**MEMORANDO-SEIA-069-2025**

Proyecto: "MOVIMIENTO DE TIERRA Y NIVELACIÓN ERYI"

Expediente: DRPO-IF-022-2025

**INFORME DE INSPECCIÓN DE EVALUACIÓN N° 040-2025**

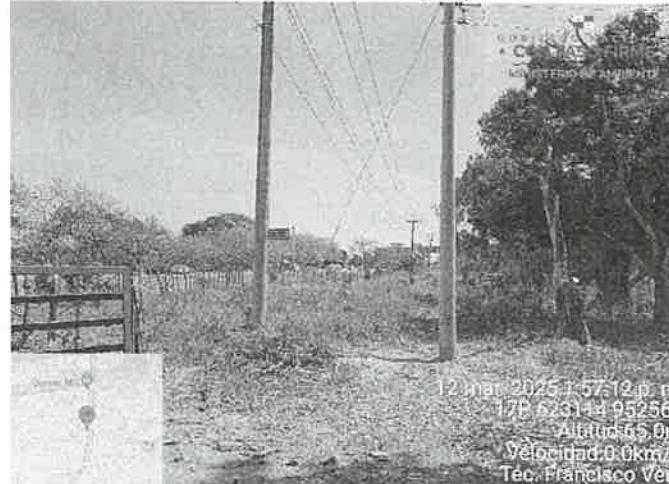
INFORMACIÓN DE LA INSPECCIÓN		
PROYECTO:	MOVIMIENTO DE TIERRA Y NIVELACION ERYI.	
Hallazgo N° 1 De Observación	Fecha:	12 de marzo de 2025.
<b>Descripción del Hallazgo:</b>	<b>Evidencia fotográfica:</b>	
Luego de un recorrido por el área del proyecto MOVIMIENTO DE TIERRA Y NIVELACION ERYI, cuyo promotor es la empresa ERYI, S.A.  Observamos que en el área del polígono donde se pretende desarrollar el proyecto La vegetación observada es tipo gramíneas con árboles dispersos, ya que se trata de poteros activos.	<p>Vista de la vegetación que se encuentra en el área de influencia directa del proyecto.</p>  <p>12 mar. 2025 1:57:12 p. m. 17P 623144 952564 Altitud: 65.0m Velocidad: 0.0km/h Tec. Francisco Vera Número de Índice: 1091</p> <p>Bosque de Galerías del Lago Existente</p>	
	 <p>12 mar. 2025 1:58:25 p. m. 17P 623051 952560 Altitud: 67.7m Velocidad: 0.1km/h Tec. Francisco Vera Número de Índice: 1093</p> <p>Área de gramínea (potreros activos)</p>

<p>12 mar. 2025 2:04:17 p. m. 17P 623090 952326 Altitud: 68.9m Velocidad: 0.0km/h Tec. Francisco Vera Número de Índice: 1094</p> <p>Área de gramínea (potreros activos)</p>	
<p>Fuente: Inspección realizada el 12 de marzo de 2025.</p>

1. La caracterización de la vegetación existente en el área de influencia del proyecto, concuerda con la descrita en el estudio, ya que es tipo gramíneas con árboles dispersos.

1. Remitir el presente Informe Técnico de Campo, a la Sección de Evaluación de EsIA.
2. De aprobarse el Estudio de Impacto Ambiental, se deberá exigir al promotor solicitar inspección para el pago de indemnización ecológica (Resolución AG-0235).

**CORREGIMIENTO DE BEJUCO, DISTRITO DE CHAME, PROVINCIA DE PANAMÁ OESTE -  
PROYECTO "MOVIMIENTO DE TIERRA Y NIVELACIÓN ERYI"**

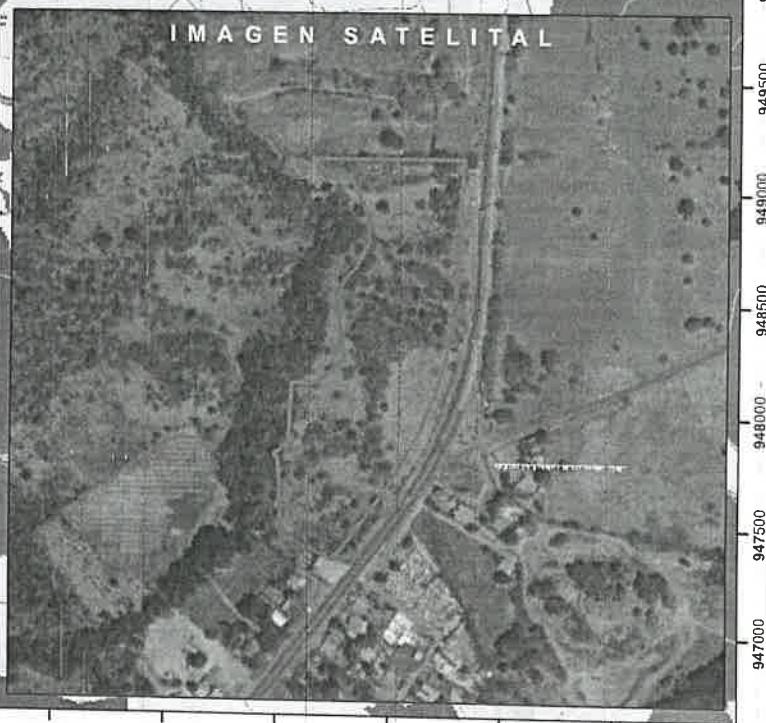
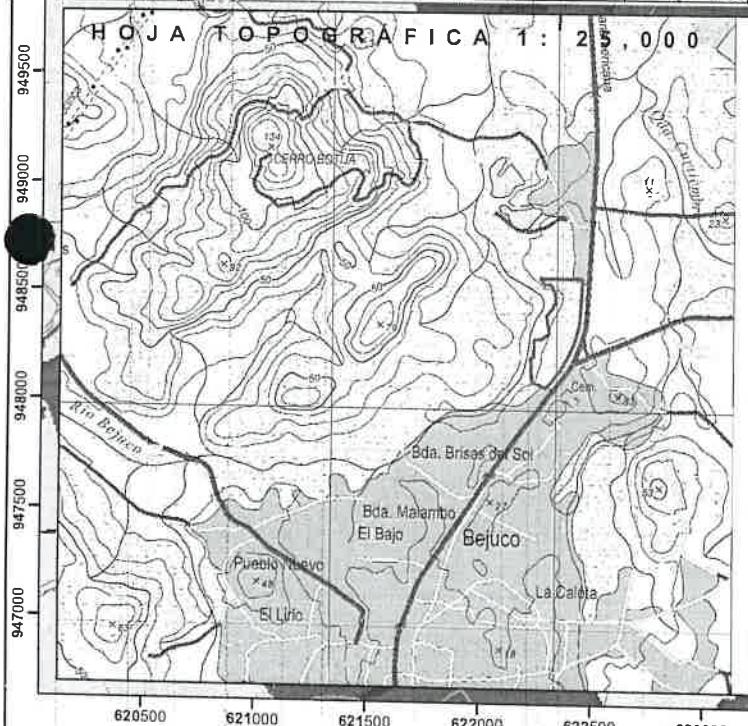
Con los datos proporcionados se generó un (1) polígono con una superficie (6ha+5,811.44 m<sup>2</sup>), el mismo se ubica fuera de los límites del SINAP.

De acuerdo con la Cobertura Boscosa y Uso del Suelo, año 2021, se ubica en la categoría de “Área poblada (0ha+203.07 m<sup>2</sup>; 3.349%)”, Bosque latifoliado mixto secundario (0ha+213.91 m<sup>2</sup>; 6.288%)” y Pasto (6ha+4,410.30 m<sup>2</sup>; 90.363%)” según la Capacidad Agrológica, se ubica en el tipo: IV – 100% (No arable, con limitaciones muy severas, apta para pastos, bosques, tierras de reserva).

- El polígono del proyecto se dibujó en base a las coordenadas proporcionadas.
- El proyecto se ubica fuera de los límites del SINAP.
- El proyecto se ubica en la cuenca hidrográfica No.138 Ríos entre el Antón y el Caimito
